Avis délibéré de la Mission Régionale d'Autorité environnementale des Pays de la Loire sur le projet de zonage d'assainissement des eaux pluviales (ZAEP) de Nantes Métropole (44)

n°MRAe 2018-3205

Le présent avis porte sur l'évaluation environnementale de la révision du zonage d'assainissement des eaux pluviales de Nantes Métropole (44).

(Niveau de service et de protection en fonction des zones de sensibilité source : rapport d'évaluation page 21)

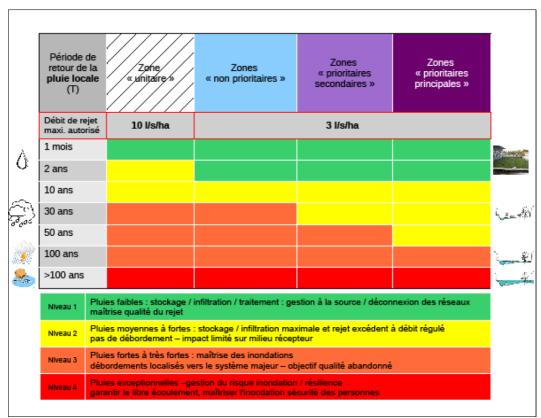
Les niveaux de services à respecter dépendent de la localisation du projet sur le territoire découpé en 4 zones au regard de leur sensibilité vis-à-vis du risque inondation (zone unitaire, zones non prioritaires, zones prioritaires secondaires, zones prioritaires principales). Ils conditionnent les principes à respecter pour le dimensionnement des ouvrages. Leur cartographie est insérée en page 22 mais à une échelle rendant sa lecture difficile.

Le rapport d'évaluation ne revient pas de façon plus détaillée sur les critères ayant amené à ce découpage. Les éléments d'explication figurent toutefois dans le zonage lui-même, ce qui oblige le lecteur à s'y reporter.

La MRAe recommande de présenter la justification des choix opérés par la commune à la lumière des études menées dans le cadre du SDAP et du zonage des eaux pluviales.
